Conseil économique et social

Réunion commune d'experts sur le Règlement annexé
à l'Accord européen relatif au transport international
des marchandises dangereuses par voies de navigation
intérieures (ADN) (Comité de sécurité de l'ADN)

**Propositions d'amendements au Règlement annexé à l'ADN:
Travaux de la Réunion Commune RID/ADR/ADN**

Projets d'amendements au Règlement annexé à l'ADN pour entrée en vigueur le 1er janvier 2015

Figure 3.4.7.1

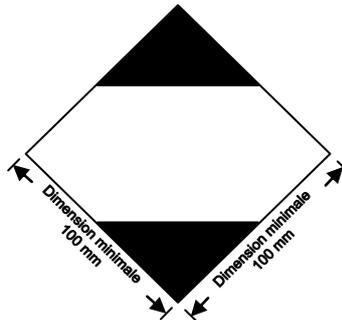
3.4.7 et 3.4.8 Modifier pour lire comme suit:

3.4.7.1 Les colis contenant des marchandises dangereuses en quantités limitées doivent porter le marquage représenté à la figure 3.4.7.1, sauf pour le transport aérien:

3.4.7.2 Si les dimensions du colis l'exigent, les dimensions extérieures minimales indiquées à la figure 3.4.7.1 peuvent être réduites jusqu'à un minimum de 50 mm x 50 mm à condition que le marquage reste bien visible. L'épaisseur minimale de la ligne formant le carré peut être réduite à un minimum de 1 mm.

Figure 3.4.8.1

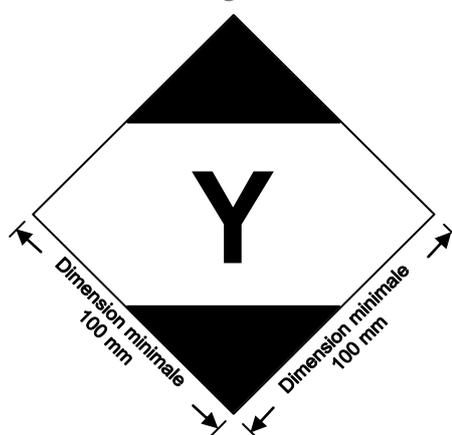
3.4.8.1 Les colis contenant des marchandises dangereuses emballées conformément aux dispositions du chapitre 4 de la partie 3 des Instructions techniques de l'OACI peuvent porter le marquage représenté à la figure 3.4.8.1 pour certifier la conformité avec les présentes dispositions:

3.4.8.2 Si les dimensions du colis l'exigent, les dimensions minimales extérieures représentées à la figure 3.4.8.1 peuvent être réduites jusqu'à un minimum de 50 mm x 50 mm, à condition que le marquage reste bien visible. L'épaisseur minimale de la ligne formant le carré peut être réduite à un minimum de 1 mm. Le symbole "Y" doit respecter approximativement les proportions représentées à la figure 3.4.8.1.»

«3.5.4.2 **Marque désignant les quantités exceptées**

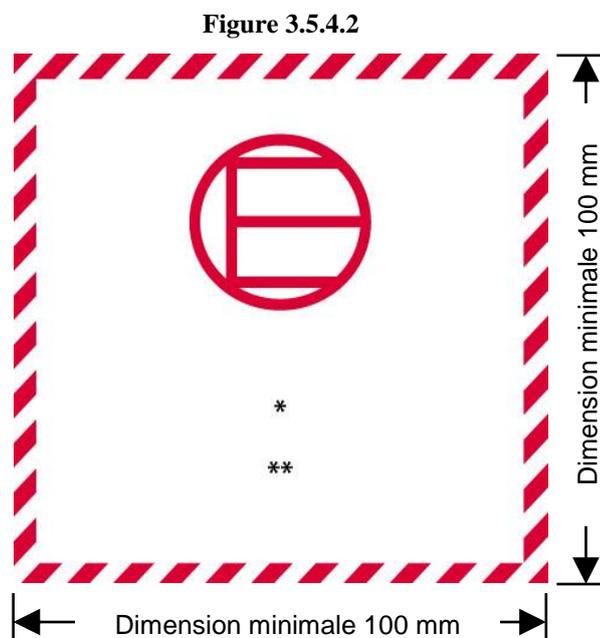
3.5.4.2 Modifier pour lire comme suit:

Figure 5.2.2.2.1.1

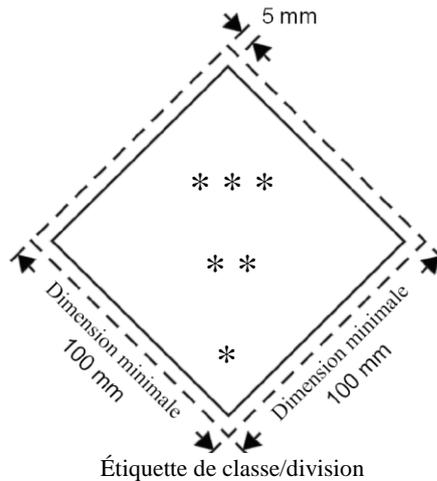
5.2.2.2.1.1 Modifier pour lire comme suit:

«5.2.2.2.1.1 Les étiquettes doivent être conçues comme l'indique la figure 5.2.2.2.1.1.

- * La classe, le chiffre 4 pour les classes 4.1, 4.2 et 4.3 ou le chiffre 6 pour les classes 6.1 et 6.2 doit figurer dans l'angle inférieur.
- ** Les mentions, numéros ou lettres supplémentaires doivent (s'ils sont obligatoires) ou peuvent (s'ils sont facultatifs) apparaître dans la moitié inférieure.
- *** Le symbole de la classe, ou le numéro de la division pour les divisions 1.4, 1.5 et 1.6, ou le mot «FISSILE» pour l'étiquette No 7E, doit apparaître dans la moitié supérieure.».

5.2.2.2.1.1.2 L'étiquette doit avoir la forme d'un carré posé sur un sommet (en losange). Les dimensions minimales doivent être de 100 mm x 100 mm et l'épaisseur minimale de la ligne formant le carré doit être de 2 mm. La ligne intérieure doit toujours être parallèle au bord de l'étiquette et s'en trouver distante de 5 mm. La ligne tracée à l'intérieur de la moitié supérieure de l'étiquette doit être de la même couleur que le symbole, et la ligne tracée à l'intérieur de la moitié inférieure doit être de la même couleur que le numéro de la classe ou de la division qui figure dans le coin inférieur. Lorsque les dimensions ne sont pas spécifiées, tous les éléments doivent respecter approximativement les proportions représentées.

Figure 5.3.1.7.1

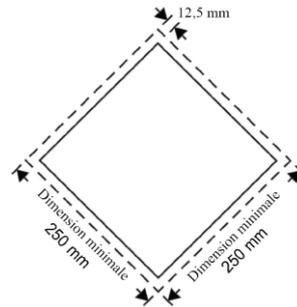
5.3.1.7.1 Modifier pour lire comme suit:

«5.3.1.7.1 Sauf en ce qui concerne la classe 7, comme indiqué au paragraphe 5.3.1.7.2 et, en ce qui concerne la marque "matière dangereuse pour l'environnement", comme indiqué au 5.3.6.2, une plaque-étiquette doit être conçue de la manière indiquée à la figure 5.3.1.7.1.

La plaque-étiquette doit avoir la forme d'un carré posé sur un sommet (en losange). Les dimensions minimales doivent être de 250 mm x 250 mm (jusqu'au bord de la plaque-étiquette). Elle doit être parallèle au bord de la plaque-étiquette et s'en trouver distante de 12,5 mm. Le symbole et la ligne tracée à l'intérieur de la plaque-étiquette doivent être de la même couleur que l'étiquette de la classe ou de la division dont font partie les matières dangereuses en question. Le symbole/chiffre correspondant à la classe ou à la division doit être placé et proportionné conformément aux prescriptions respectives du paragraphe 5.2.2.2 pour les matières dangereuses en question. La plaque-étiquette doit porter le numéro de la classe ou de la division (et pour les matières de la classe 1, la lettre correspondant au groupe de compatibilité) des matières dangereuses en question, de la manière prescrite au paragraphe 5.2.2.2 pour l'étiquette correspondante, la hauteur des caractères ne devant pas être inférieure à 25 mm. Lorsque les dimensions ne sont pas spécifiées, tous les éléments doivent respecter approximativement les proportions représentés.

Figure 5.3.3

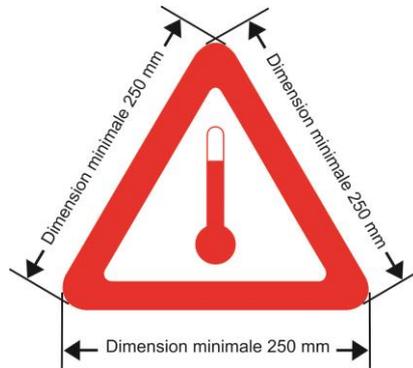
5.3.3 Modifier pour lire comme suit:

Les véhicules-citernes, wagons-citernes, conteneurs-citernes, citernes mobiles, véhicules spéciaux, wagons spéciaux ou conteneurs spéciaux ou véhicules spécialement équipés, wagons spécialement équipés ou conteneurs spécialement équipés, contenant une matière qui est transportée ou présentée au transport à l'état liquide à une température égale ou supérieure à 100 °C ou à l'état solide à une température égale ou supérieure à 240 °C, doivent porter de chaque côté dans le cas des wagons, de chaque côté et à l'arrière dans le cas de véhicules, et de chaque côté et à chaque extrémité dans le cas de conteneur, conteneurs-citernes ou citernes mobiles, la marque représentée à la figure 5.3.3.

Figure 5.5.2.3.2

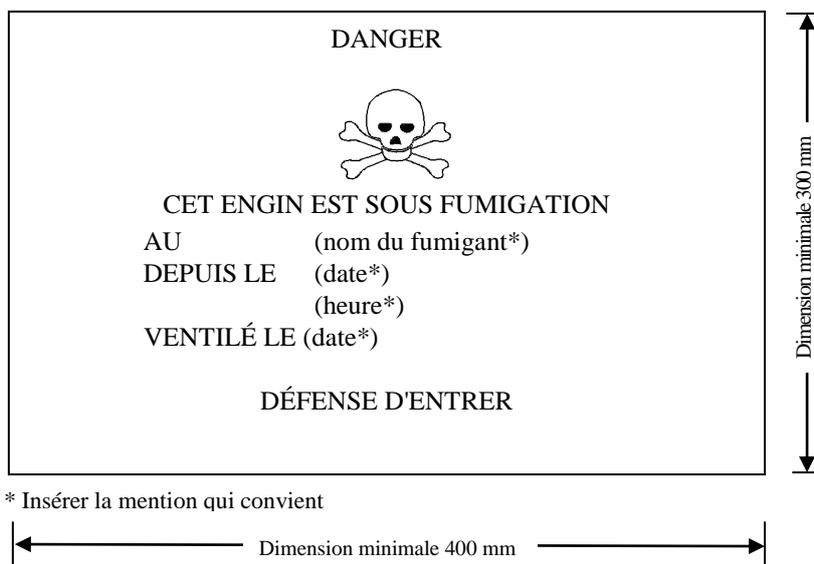
Modifier le paragraphe 5.5.2.3.2 et la marque de mise en garde pour les engins sous fumigation pour lire comme suit:

«5.5.2.3.2 La marque de mise en garde pour les engins sous fumigation doit être conforme à celle qui est représentée à la figure 5.5.2.3.2.
